浜岡 4 号炉 高経年化技術評価 保安規定で定める運転上の制限との整合性について

令和 5 年 6 月 2 1 日

第26回審査会合コメントの一覧

冷温停止状態の定義の表現の見直しについて

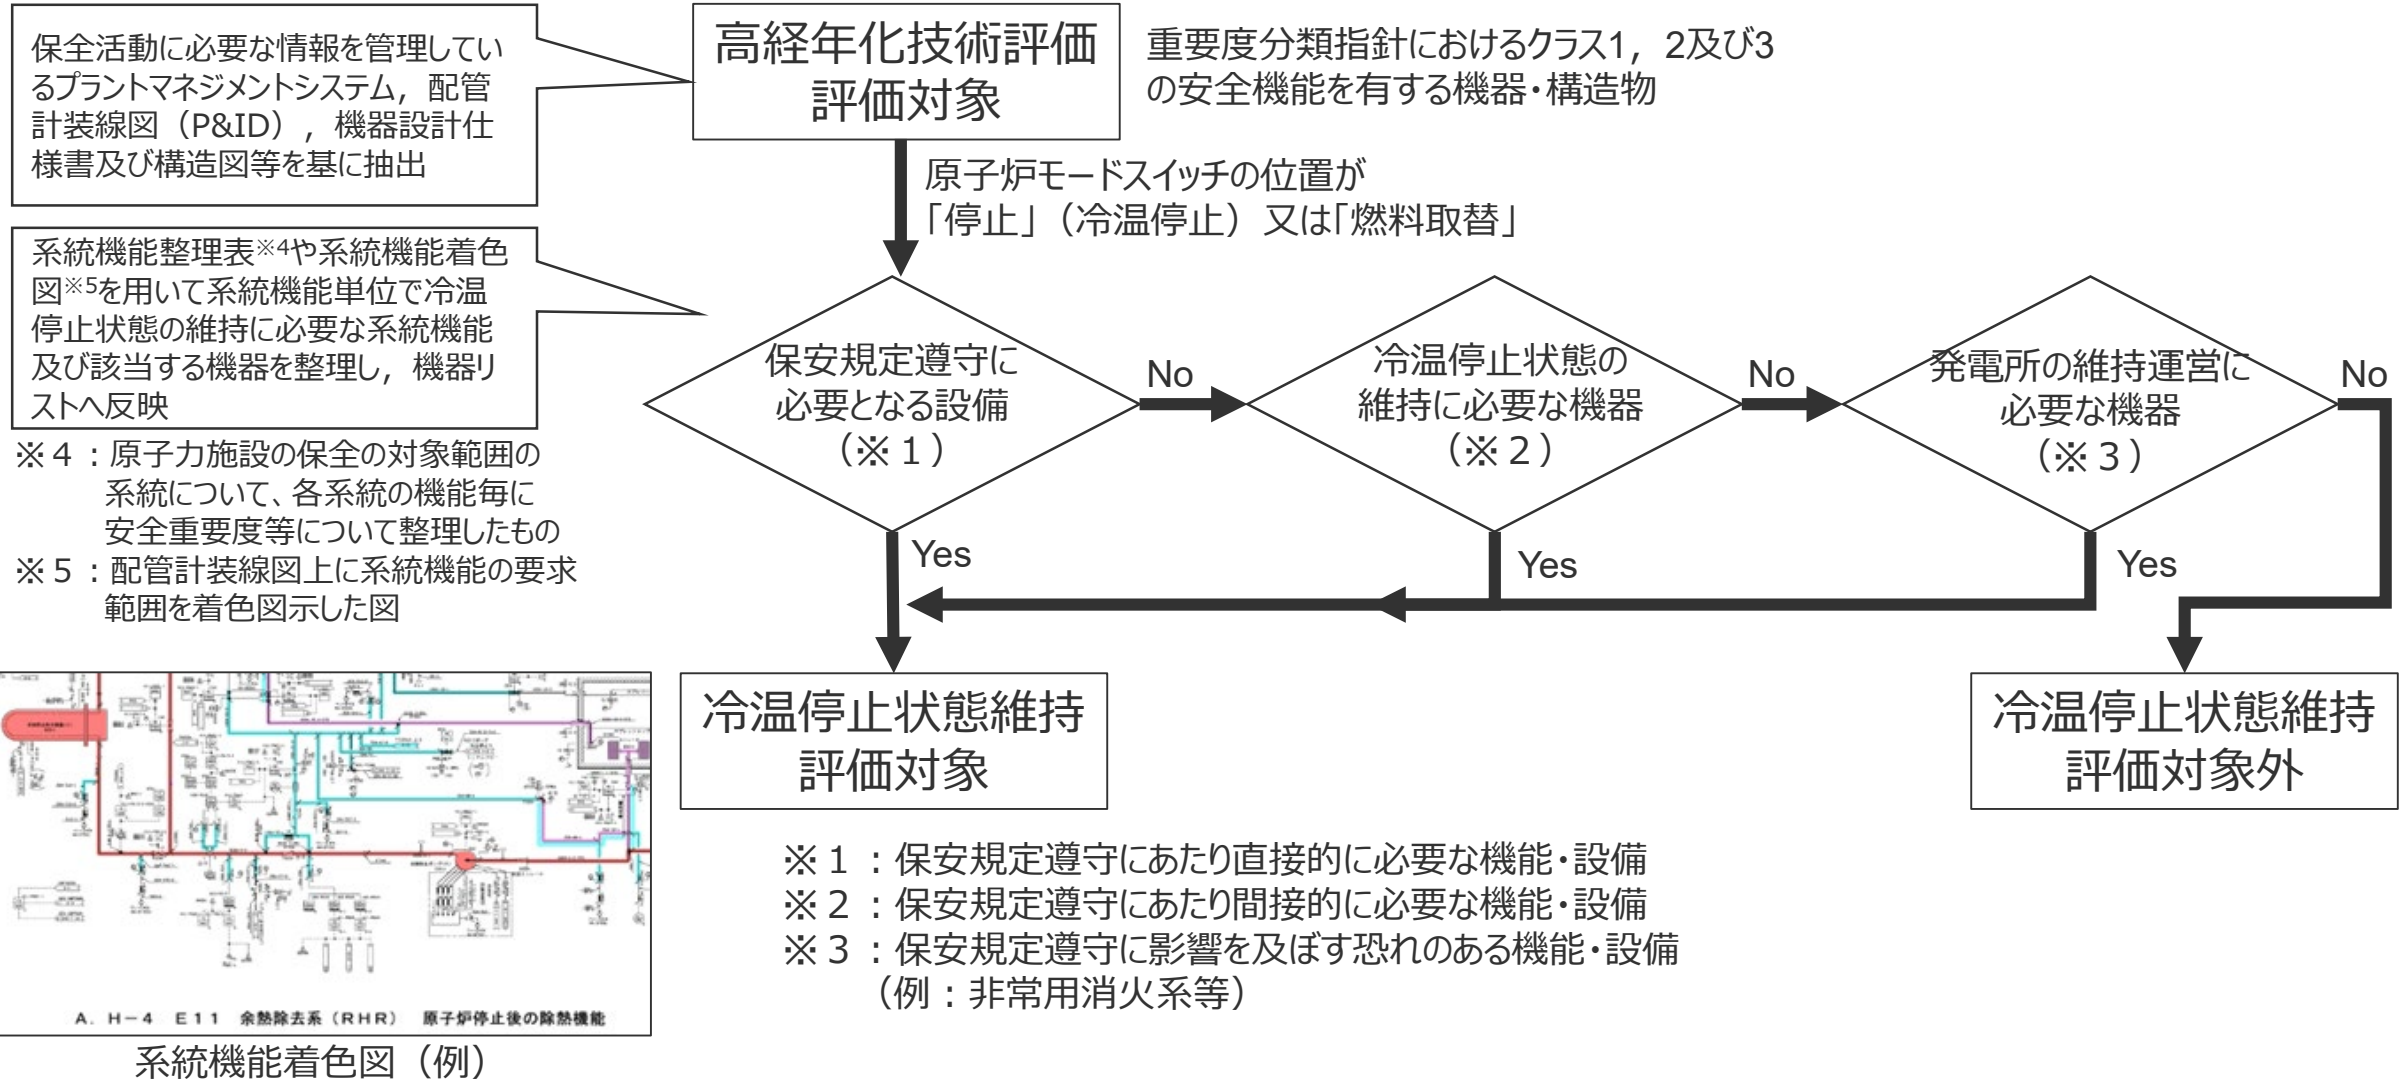
質問事項・コメント	回答
浜岡 4 号炉の「冷温停止状態」を示す言葉を定義すること。	本資料の説明の通り、評価対象機器・構造物の選定にあたり、原子炉の状態の定義の見直しは行っていない。そのため、浜岡 3 号炉と想定する原子炉の状態は同じであり、「冷温停止状態」の記載とする。
高経年化対策実施ガイド3.1項⑧の適合性を説明すること。	高経年化対策実施ガイドに従い、冷温停止状態が維持されることを前提としていること、審査ガイド 3 項(1)②に従い「燃料を炉心に装荷した状態を含む」評価を行っていることから、ガイドに適合していると考えている。
浜岡 3 号炉の冷温停止状態のPLM評価から評価対象機器・構造物が変わっており、網羅性を説明すること。	浜岡 3 号炉と浜岡 4 号炉の冷温停止状態として想定する原子炉の状態は同じであり、浜岡 3 号炉から冷温停止状態の定義は見直していない。3号炉、4号炉ともに保安規定第 1 1 条に定める原子炉の状態が「冷温停止」にて評価をしており、冷温停止状態の維持に必要な設備を選定している。しかしながら、保安規定に従い原子炉格納容器のバウンダリ機能及び同機能に関連するその他機能が不要であることから、今回整理を行ったもの。浜岡 4 号炉では浜岡 3 号炉から原子炉格納容器のバウンダリ機能及び同機能に関連するその他機能に係る機器を見直しており、本資料 6 ページに示すとおり保安規定上冷温停止状態では同機能は要求されないため、網羅性は確保している。
格納容器に求められる機能に対し、今回の冷温停止状態を考えると必要な機能は何であるか体系立てて説明すること。	本資料 6 ページ以降に示す。
冷温停止状態において、格納容器の上鏡が評価対象外となることについて、図示して説明すること。	本資料 7 ページ以降に示す。
設置許可、設工認が終わって、断続運転のPLM評価が認可されるまでの期間、この状態が維持されることは何かで担保されるのか説明すること。	実施ガイドに従い、設工認認可後は技術基準規則に適合した状態となり、断続運転版のPLMの提出が要求され、認可後に再起動することとなる。浜岡 4 号炉の冷温停止版PLMで想定するプラント状態は保安規定の「冷温停止」と同義であり、保安規定において担保されていると考える。

前提条件となる運転状態については、先行機（3号炉）と同様に低サイクル疲労の評価条件である過渡回数を停止過程後のボルト取外しまでカウントしており、4号炉では明確化のため「原子炉圧力容器締付ボルトが1本以上緩められている状態（格納容器が開放された状態）」を追記していた。

これまでの審査会合のコメントを踏まえ、保安規定の定義に記載の用語との整合性の観点から「原子炉圧力容器締付ボルトが1本以上緩められている状態（格納容器が開放された状態）」の記載を削除する。

3号炉、4号炉ともに保安規定第11条に定める原子炉の状態が「冷温停止」にて評価をしており、冷温停止状態の維持に必要な設備を選定している。（4～5ページ参照）

選定フローに従い、保安規定第43条において原子炉格納容器のバウンダリ機能は原子炉の状態が運転、起動及び高温停止に運転上の制限を課しており、冷温停止状態の維持にあたっては同機能の要求がない。（6ページ参照）

また、同機能に関連するその他機能も不要であることから、今回整理を行った。（整理の詳細は8ページ脚注参照）
